## **Resumé af indkomne bemærkninger til Forslag til tillæg 05 til Kommuneplan 2017 og lokalplan 05.01.L12 Rekreativt område ved Hvidbjerg Strand samt udkast til Byrådets vurdering af disse**

I forbindelse med den offentlige høring af Forslag til tillæg 05 til Kommuneplan 2017 og lokalplan 05.01.L12, har Varde Kommune modtaget bemærkninger fra følgende:

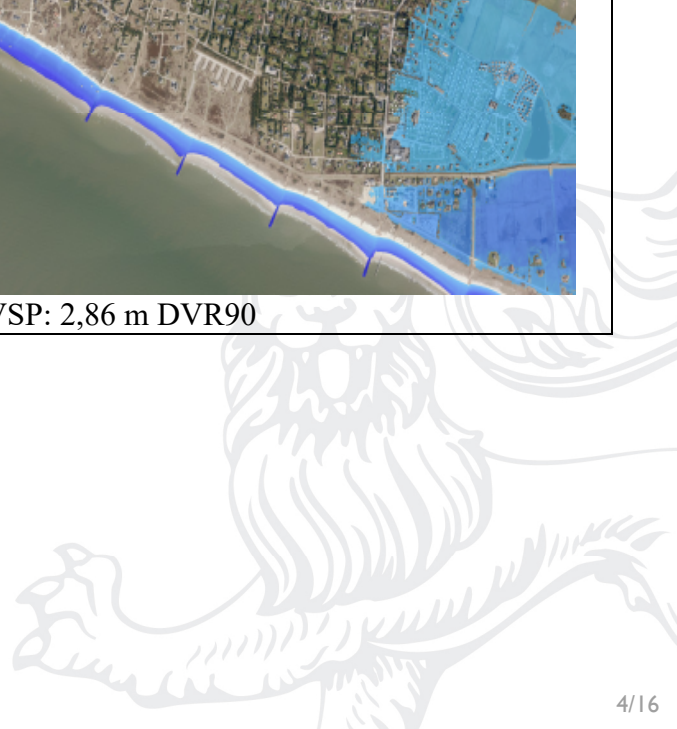
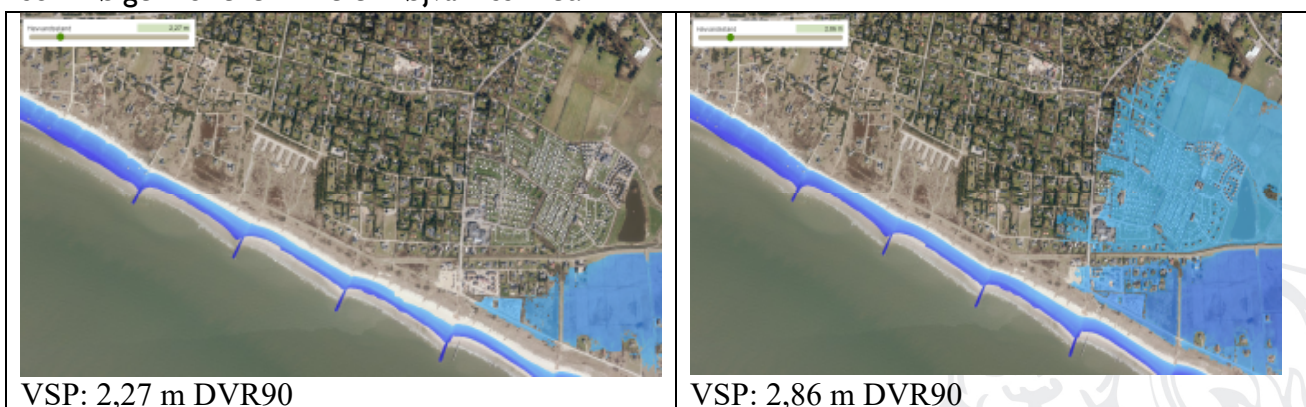
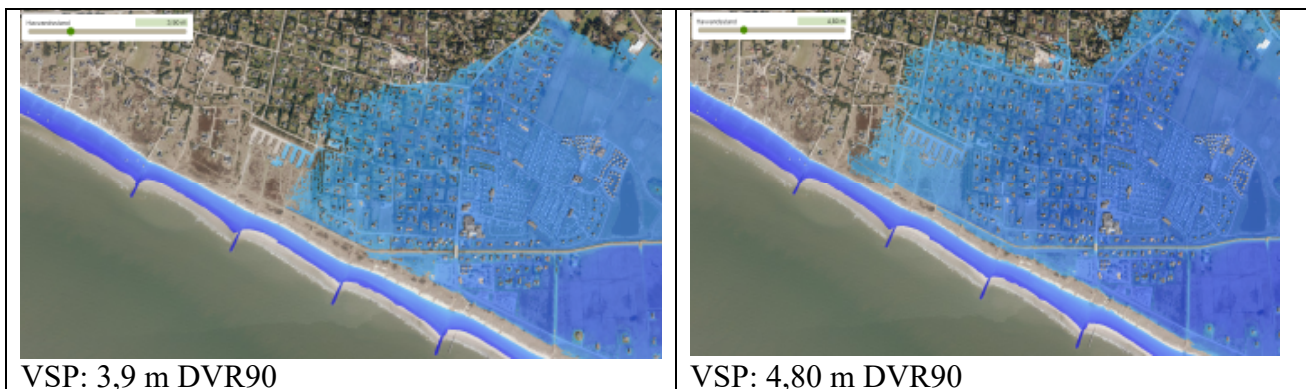
I høringssvar 2 påpeges det, at store dele af lokalplanområdet vil blive oversvømmet ved stormfloder som i 1981 og 1990, og at boardwalken i sådan en situation vil forsvinde.

I høringssvar 32 har Kystdirektoratet flere bemærkninger til miljørapporten. Det påpeges desuden, at kystbeskyttelse kræver tilladelse efter kystbeskyttelseslovens § 16, stk. 1 og at der i planen ikke er redegjort for konsekvenserne af kysttilbagerykning, og at der i beredskabet bør tages højde for, at der med projektet vil være et større antal mennesker i området.

I høringssvar 37 stilles spørgsmål til hensigten ved at bygge i områder, der er sårbare overfor oversvømmelser som følge af klimaforandringer.

I høringssvar 41 sættes spørgsmålstegn ved modstandsdygtigheden ved Det Blå Plateau og andre konstruktioner i tilfælde af stormflod. Bestemmelserne vedrørende konstruktioner som gyngestativer, læhegn, bænke m.m. bør præciseres, ”så det fremgår, hvorledes den risiko, der er ved etablering af sådanne konstruktioner på sydsiden af diget imødegås”.

Kysttilbagetrækningen er vurderet på baggrund af luftfoto fra 2017, 1999 og 1990. Kystlinjen i 2017 er markeret med en rød streg. Varde Kommune vurderer, at der på strækningen ikke er sket en kysttilbagetrækningen i perioden 1990 – 2017, hvilket skyldes kystsikring og sandfodring. Projektet forudsætter ikke etablering af kystbeskyttelse.

Det planlagte byggeri (Det Blå Plateau) skal sikres mod stormflod. Lokalplanområdet ligger i området mellem klitdiget, Oksby Dige og Oles Dige, hvor der i forvejen ligger et hotel og sommerhuse med tilhørende legestativer, træterrasser og lignende. Det er Byrådets vurdering, at realiseringen af lokalplanen ikke vil medføre en ændret risiko for beskadigelse af diget i en stormflodssituation.

Til vurdering af oversvømmelsesrisici af området, er der anvendt IT-værktøjet SCALGO. SCALGO viser, at havvandet allerede ved en kote på omkring 3,90 vil oversvømme området østfra. Det skyldes, at der ifølge den hydrologiske højdemodel er et vandløb, som løber under Oles dige, og som ifølge modellen ikke er højvandsikret.

Varde Kommune vurderer ud fra et forsigtighedsprincip, at der er risiko for, at området kan blive oversvømmet ved et havvandstand på over 2,8 m DVR90.
